## AMPLIACIÓN DE INFORMACIÓN N°1

ESTUDIO DE IMPACTO AMBIENTAL CATEGORÍA II

PUERTAS DE GALICIA - ETAPA 2

PROMOTOR: SOCIEDAD URBANIZADORA DEL CARIBE, S.A.

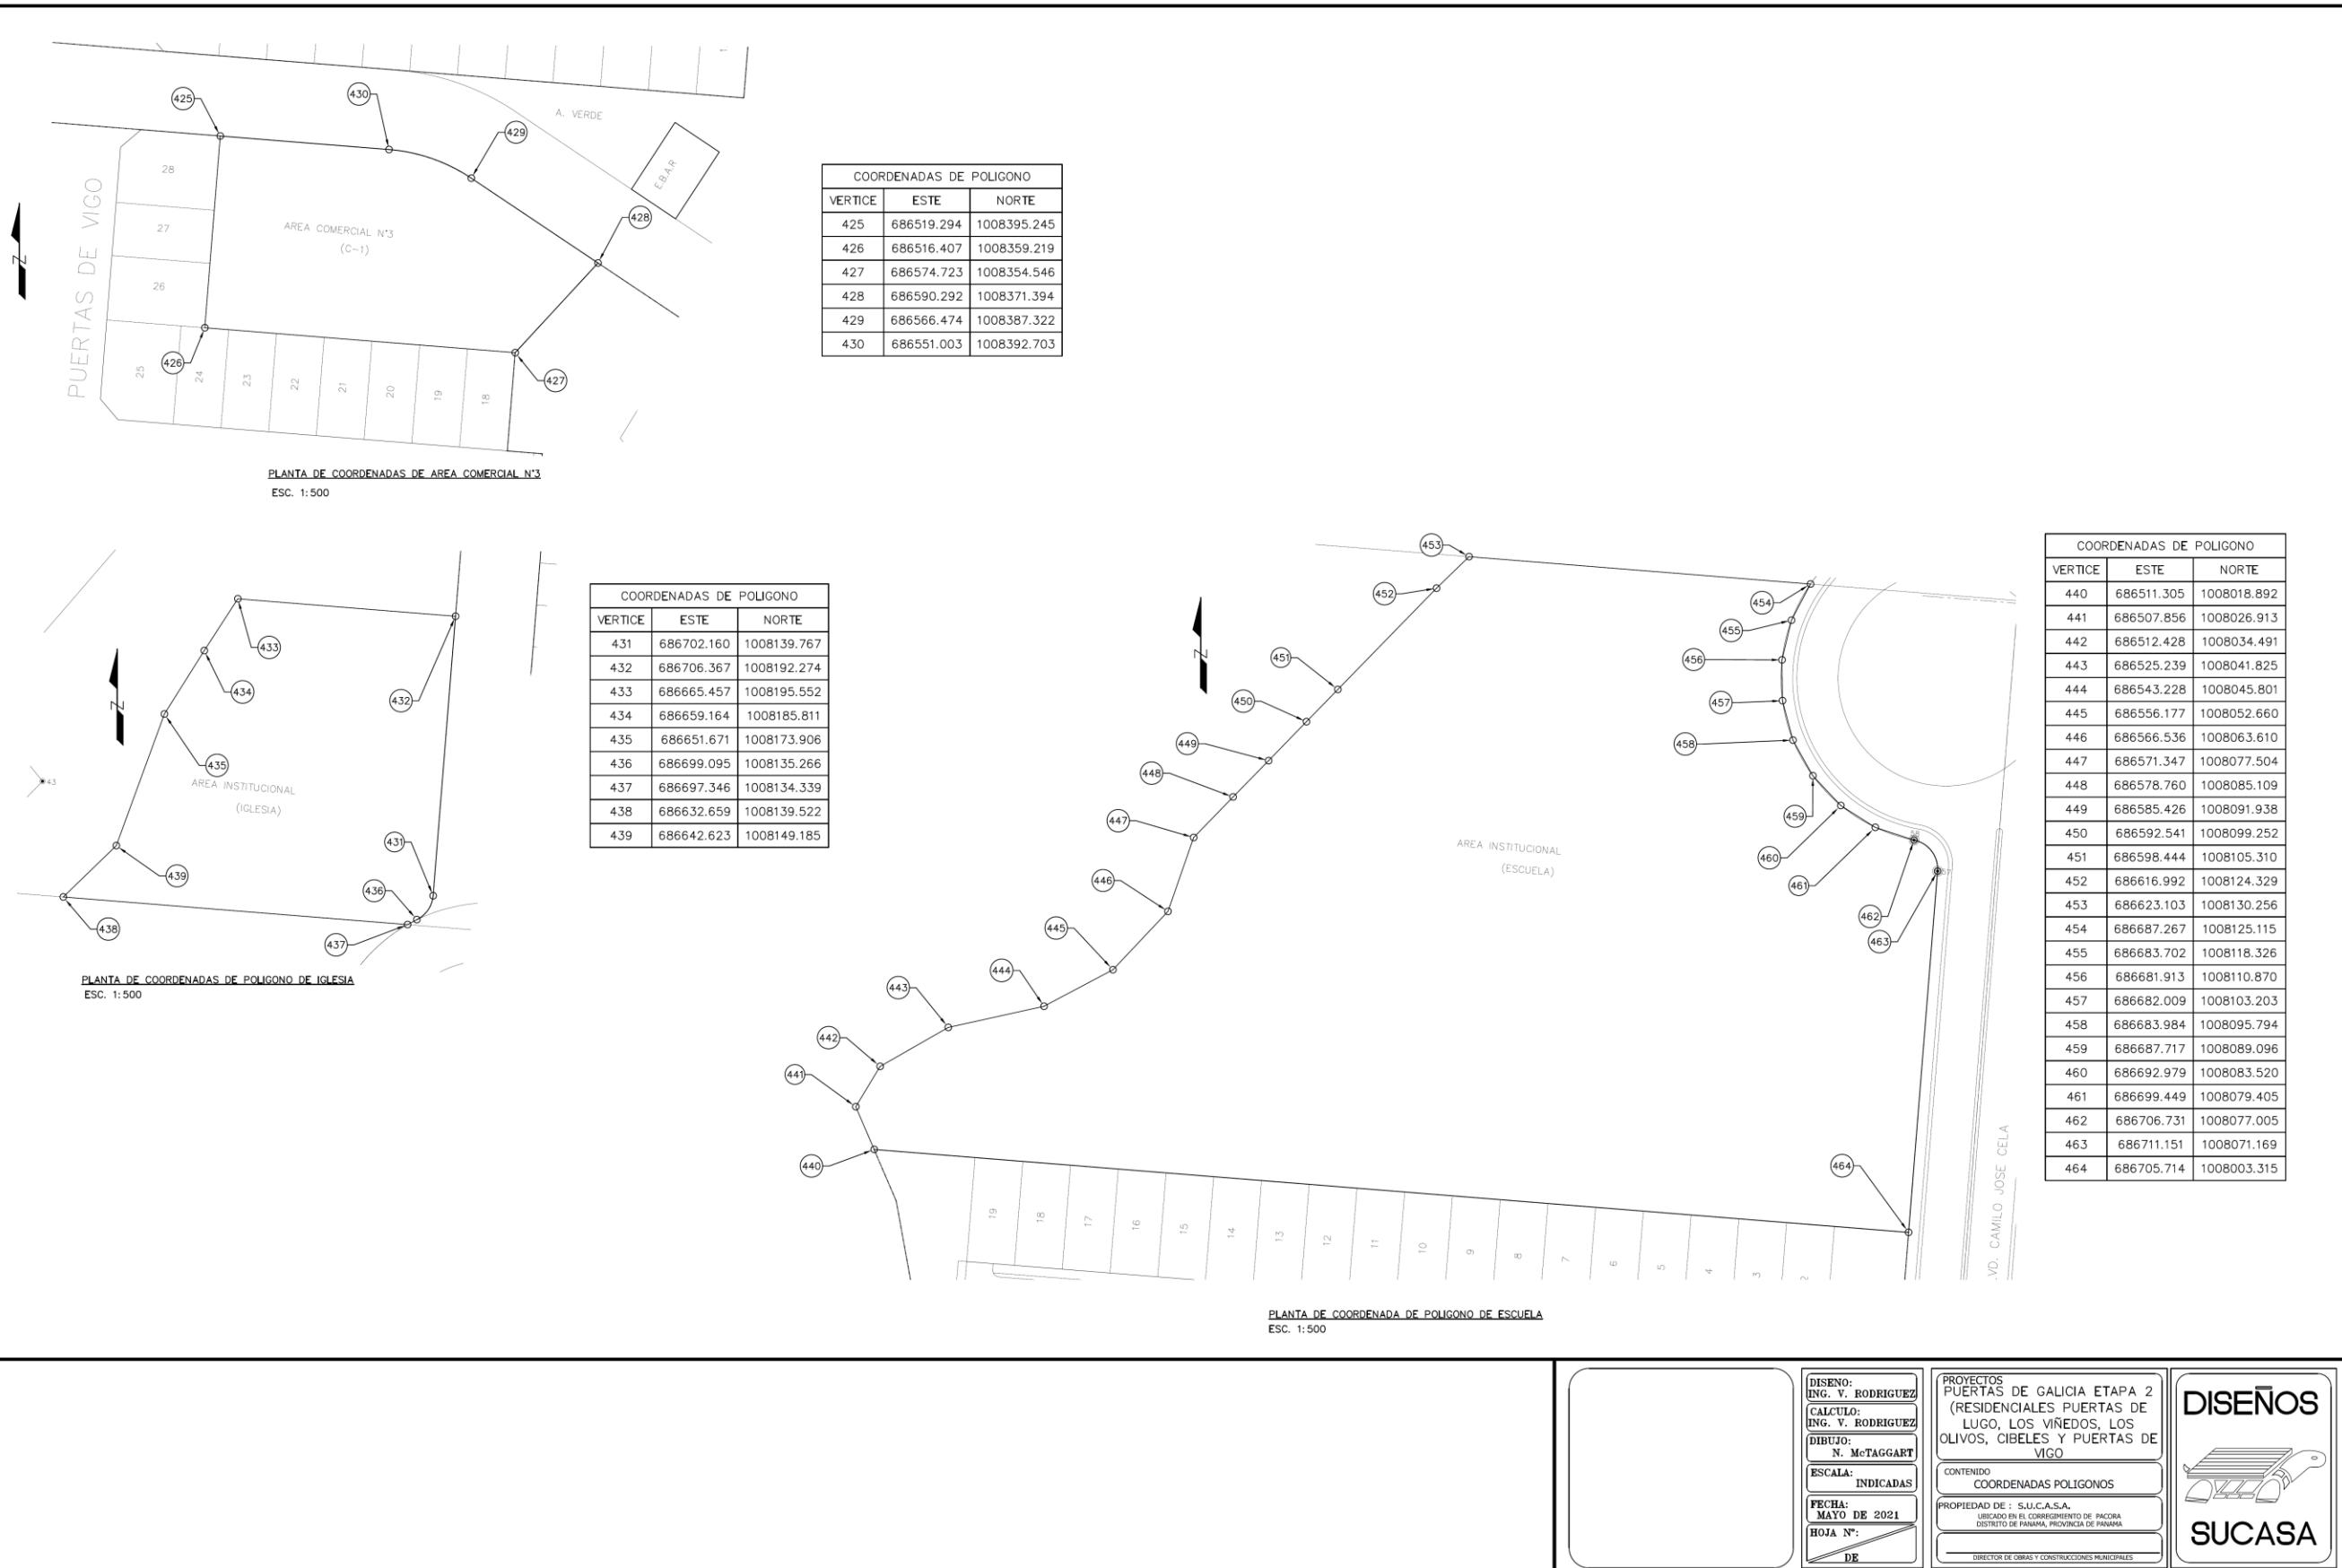
1. En el punto 5.0 DESCRIPCIÓN DEL PROYECTO, OBRA O ACTIVIDAD, página 33 del EsIA, menciona que “Adicionalmente se realizará la nivelación del terreno para la construcción futura de un área comercial, una escuela y una iglesia. La construcción de esas facilidades contará con su propia herramienta ambiental distinta al presente estudio de impacto”. Por lo. que se solicita:
  - a. **Delimitar con coordenadas las áreas indicadas anteriormente.**

Respuesta: Se brindan las coordenadas de los polígonos para el área comercial, la escuela y la iglesia, que solo llegarán a la nivelación del terreno y no a la construcción de las edificaciones:

Se añade plano con los polígonos marcados por las respectivas coordenadas, y en la copia digital se incluyen las coordenadas en formato Excel.

Figura N°3 Coordenadas de los estribos del Puente

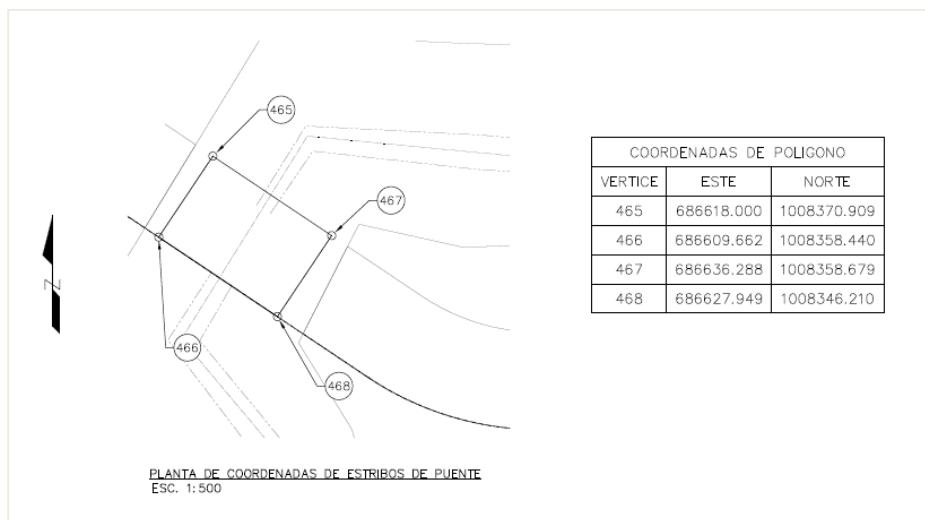
2. En el punto 5.4.2 Construcción / Ejecución - Pavimento, página 47 del EsIA, se menciona “El proyecto incluye la construcción de un puente para cruzar sobre la Quebrada Caña Brava, este será de vigas de acero con losa de concreto. La estructura tendrá una sección lo suficientemente amplia para no afectar el flujo del cuerpo de agua. Para la fase constructiva se colocará un paso temporal con 3 alcantarillas de concreto de 36” de diámetro”. Aunado a esto, en el punto 7.2 Características de la fauna, pág. 114 del EsIA, se indica que, “...en el área del proyecto está formada por potreros se registraron un total de 30 especies en el área del proyecto. En donde el 70 % son aves, el 16.7 % son reptiles, mamíferos y anfibios 6.6 % respectivamente”. Sin embargo, no se incluye información referente a la fauna acuática de la fuente hídrica (Quebrada Caña Brava), donde se construirá el puente. Por lo que se solicita:

- a. **Presentar monitoreo de la fauna acuática (ictiofauna), de la fuente hídrica donde se construirá el puente.**
  - b. **Indicar los impactos y las medidas de mitigación a emplear para la actividad.**

Cuando se construya el puente sobre la quebrada, los estribos del mismo estarán ubicados fuera del cauce, razón por la cual los impactos estarán más relacionados a la eliminación del cruce temporal. Serían los siguientes:

**PLANTA DE COORDENADAS DE EJES DE QUEBRADAS**

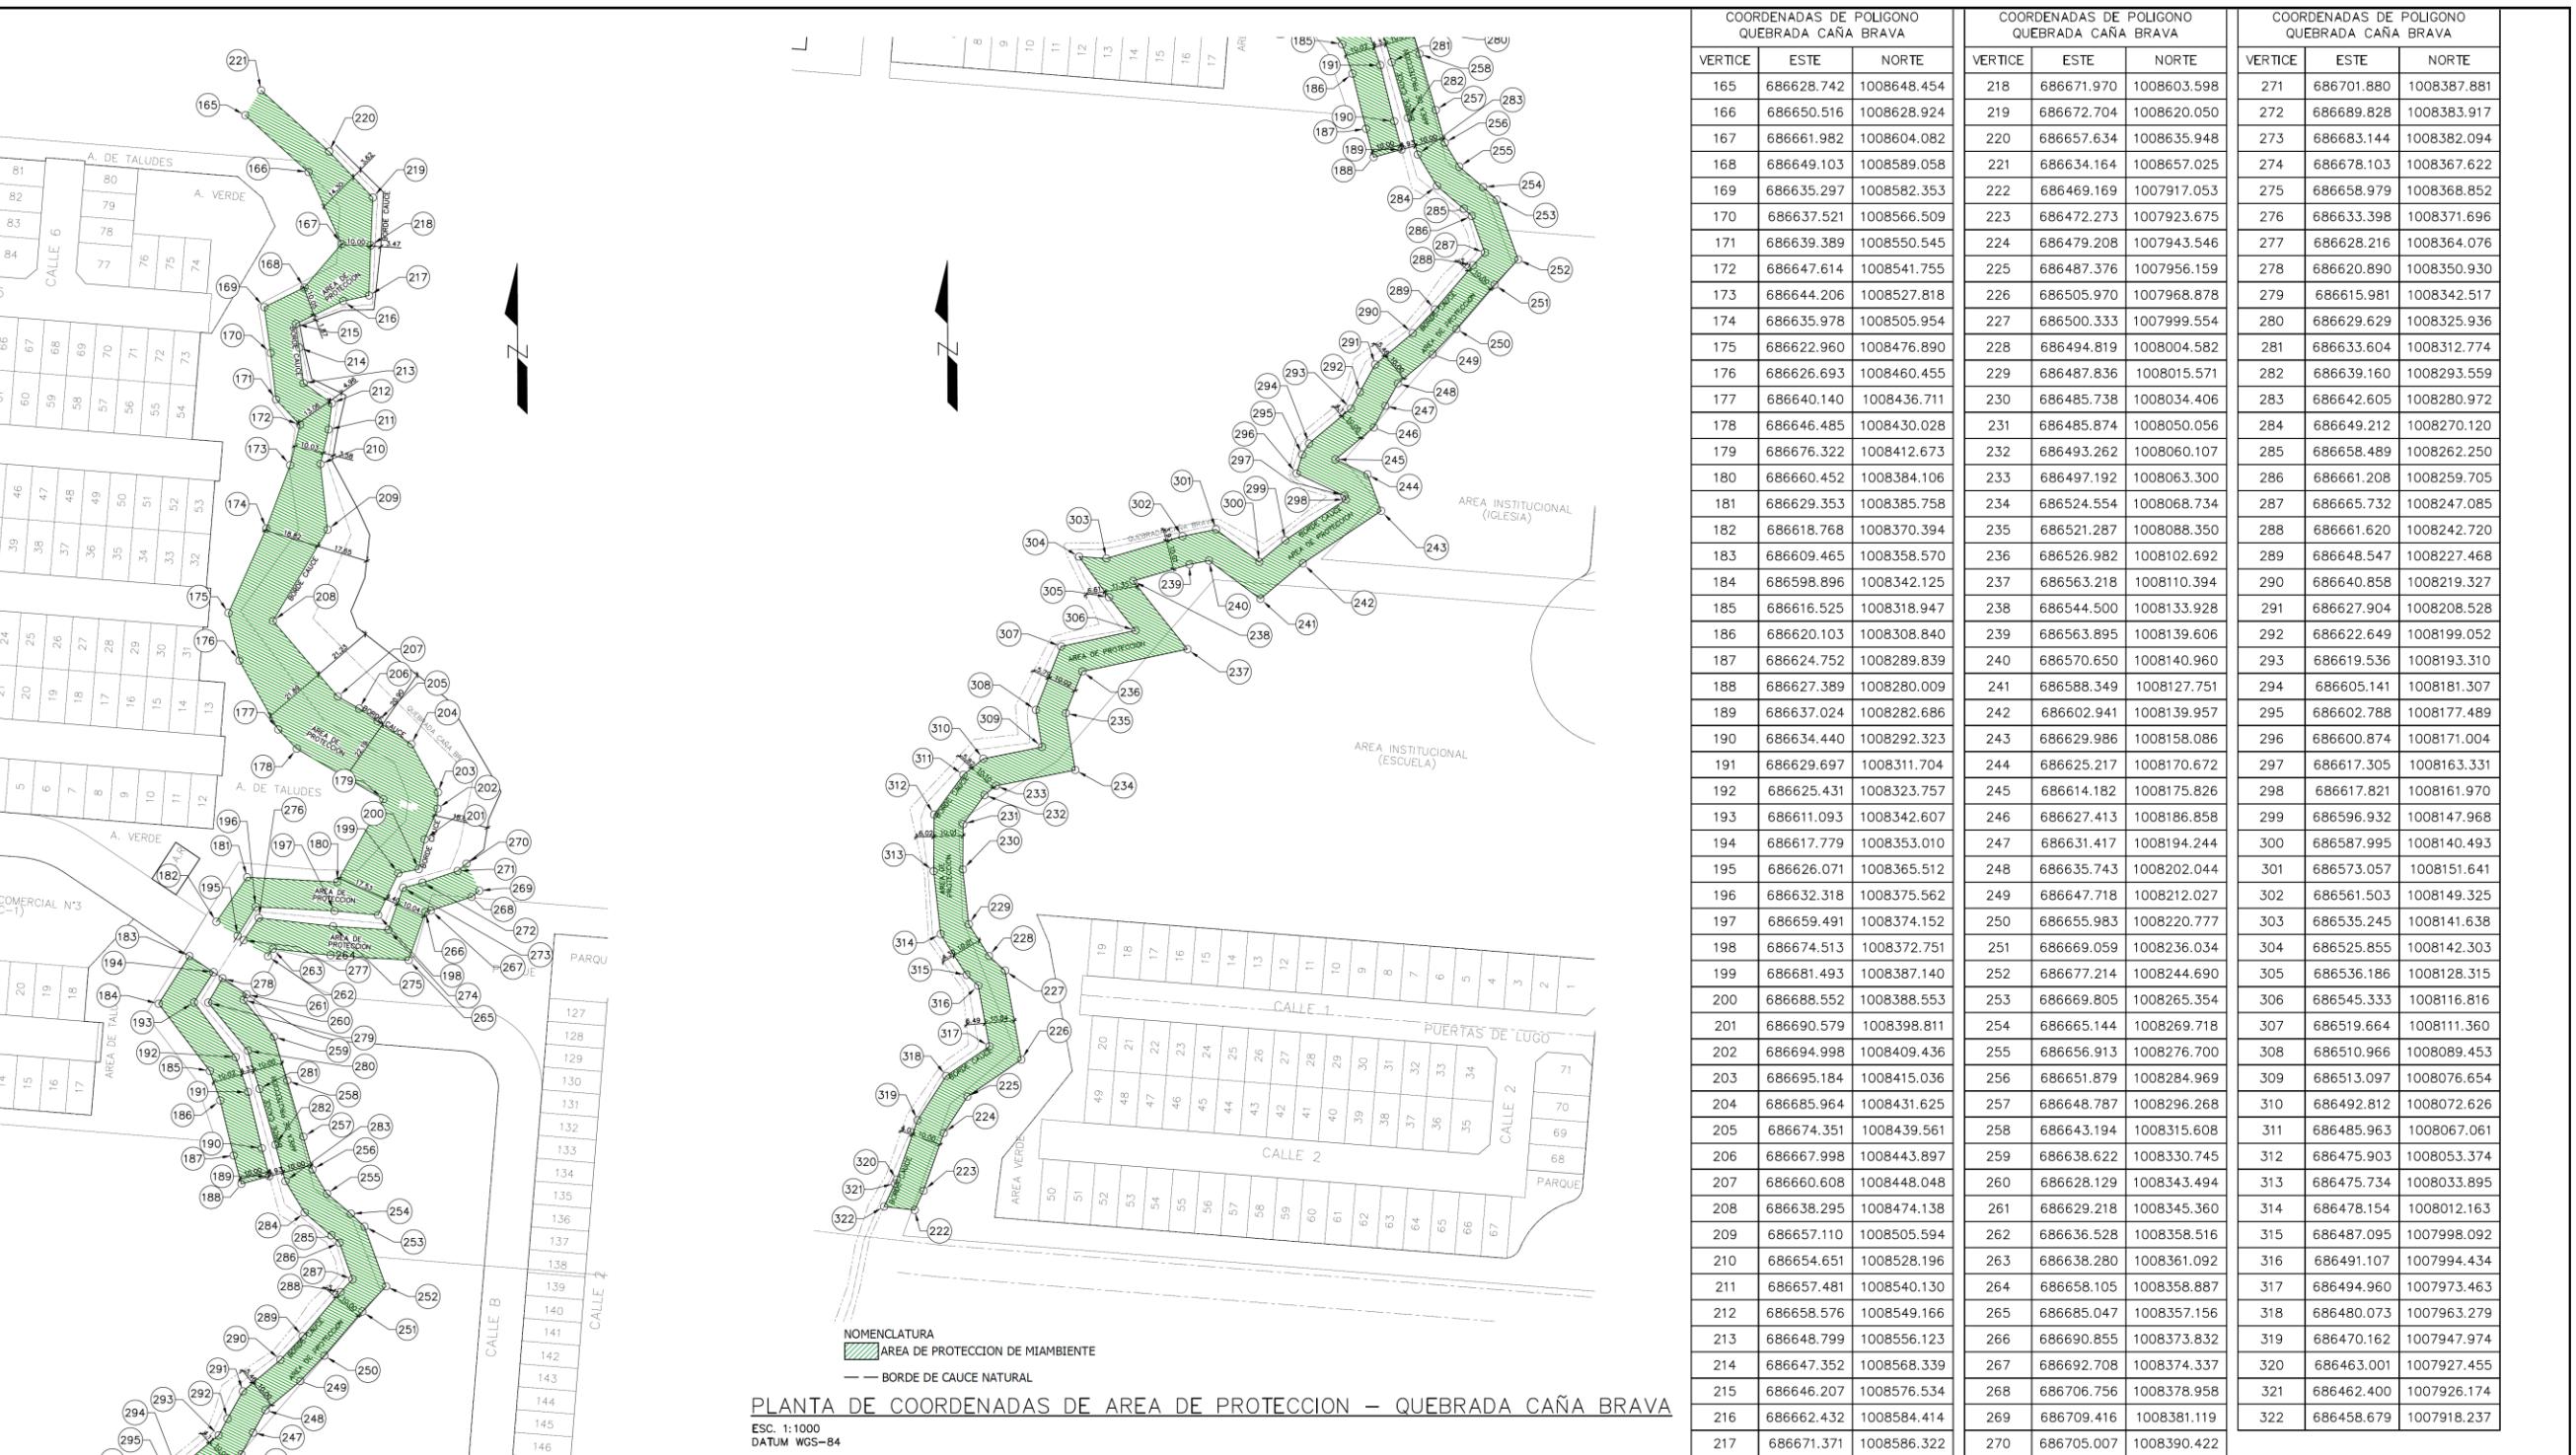
- a. **Presentar características fisiográficas (ancho y longitud) de las Quebrada Caña Brava y Quebrada Pueblo Nuevo.**
- b. **Presentar coordenadas del alineamiento de los cuerpos hídricos (cuerpo de agua superficial) y la servidumbre de protección cumpliendo con lo establecido en la Ley Forestal.**
- c. **Presentar las coordenadas del área denominada zona verde.**

a. y b. Quebrada Caña Brava tiene una longitud de inicio a fin de su paso por el proyecto de 1,068.61 m. Su ancho varía entre 1.87 metros hasta 21.89. Así mismo su área de protección varía según el ancho, entre los 10 metros hasta los 21.89 en la sección correspondiente. La quebrada Pueblo Nuevo tiene una longitud de 481.8 metros que coincide con el proyecto y su ancho varía entre 5.73 y 14.86. Su área de protección varía entre los 10 metros y los 14.86. Ver planos en las siguientes páginas y coordenadas en Excel en el archivo digital.
